**Forum mondial de l'harmonisation
des Règlements concernant les véhicules****Groupe de travail en matière de roulement et de freinage****Soixante-seizième session**

Genève, 17-21 février 2014

Freinage des motocycles – Règlement n° 78**Proposition d'amendements au Règlement n° 78
(Prescriptions uniformes relatives à l'homologation
des véhicules des catégories L₁, L₂, L₃, L₄ et L₅
en ce qui concerne le freinage)****Communication de l'expert de l'Association internationale
des constructeurs de motocycles***

Système de freinage classique	Système de freinage intégral (SFI)	
Configuration A	Configuration B	Configuration C

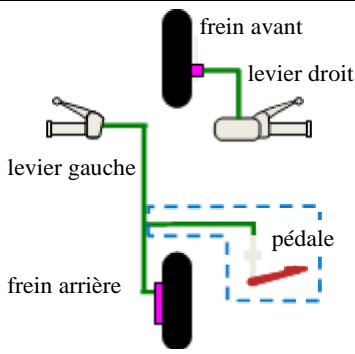
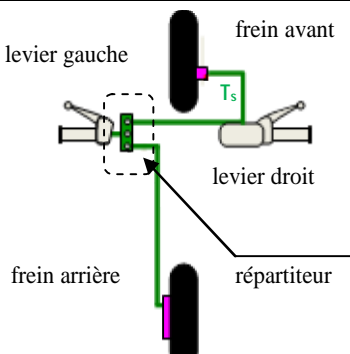
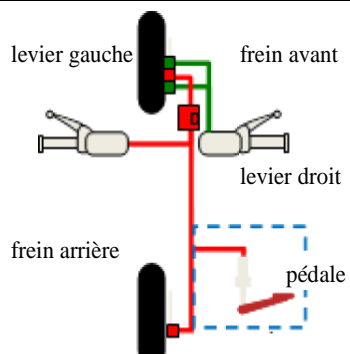
- La disposition actuelle du Règlement n° 78 (par. 5.1.9) qui prescrit que «dans les cas où deux systèmes de frein de service distincts sont installés, ces systèmes peuvent partager un même frein à condition que la défaillance d'un système n'affecte pas l'efficacité de l'autre» constitue une entrave à l'application des systèmes de freinage intégral (SFI).

- Toutes les configurations de systèmes de freinage intégral ne peuvent pas satisfaire à cette prescription, bien qu'ils aient une efficacité supérieure à celle des systèmes de freinage classiques.

- Toutes les configurations de systèmes de freinage intégral n'ont cependant pas pu être prises en considération lorsque les premières prescriptions applicables aux SFI ont été formulées (dans les années 1980). Il est donc évident que le GRRF n'avait pas l'intention d'exclure délibérément de tels systèmes lorsqu'il a introduit ces prescriptions.

- La configuration B représente un exemple de système de freinage intégral qui partage une transmission (T_s) et un frein (B_s).

<ul style="list-style-type: none"> Le levier gauche (ou la pédale) actionne le frein arrière seulement Le levier droit actionne le frein avant seulement 	<ul style="list-style-type: none"> Le levier gauche actionne le SFI Le levier droit actionne le frein avant seulement 	<ul style="list-style-type: none"> Le levier gauche (ou la pédale) actionne le SFI Le levier droit actionne le frein avant seulement

Système de freinage intégral: configuration B

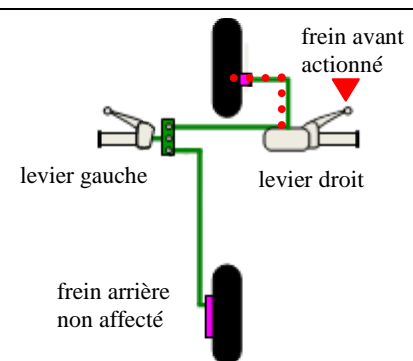
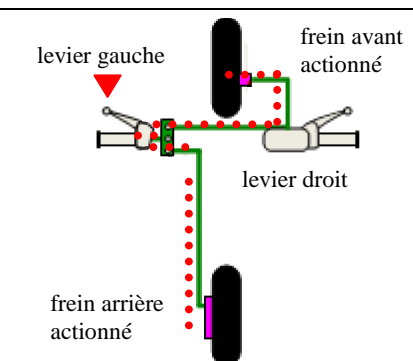
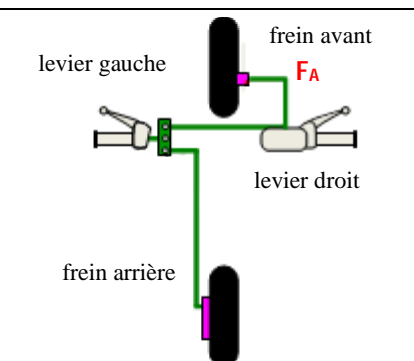
5. Une défaillance du système de frein avant (F_A) pourra affecter l'efficacité du SFI, mais le système de frein arrière (actionné par le levier gauche) continuera à fonctionner normalement.

<i>Mode fonctionnement normal</i>		<i>Mode défaillance</i>
<i>Levier droit actionné</i>	<i>Levier gauche actionné (SFI)</i>	<i>Défaillance A (F_A)</i>
 <p>frein avant actionné</p> <p>levier gauche</p> <p>levier droit</p> <p>frein arrière non affecté</p>	 <p>levier gauche</p> <p>frein avant actionné</p> <p>levier droit</p> <p>frein arrière actionné</p>	 <p>levier gauche</p> <p>frein avant F_A</p> <p>levier droit</p> <p>frein arrière</p>
	Frein avant	Défectueux
	Frein arrière	Fonctionnement normal: actionné par levier gauche

6. Afin de garantir qu'en cas de défaillance d'un système l'efficacité de l'autre est encore égale à celle obtenue avec un système de freinage classique, il est proposé de permettre que deux systèmes de frein distincts partagent un frein et/ou une transmission, à condition qu'en cas de défaillance d'un ou des composants communs le deuxième système réponde aux prescriptions d'efficacité s'appliquant à un système de frein individuel. À cette fin, il est proposé un essai de défaillance pour les systèmes de freinage intégral de la configuration B. L'IMMA considère que l'application de ces prescriptions devrait ouvrir la voie à l'acceptation de ces systèmes de freinage intégral en apportant la preuve de leur fiabilité et de l'efficacité de freinage résiduelle qu'ils garantissent.
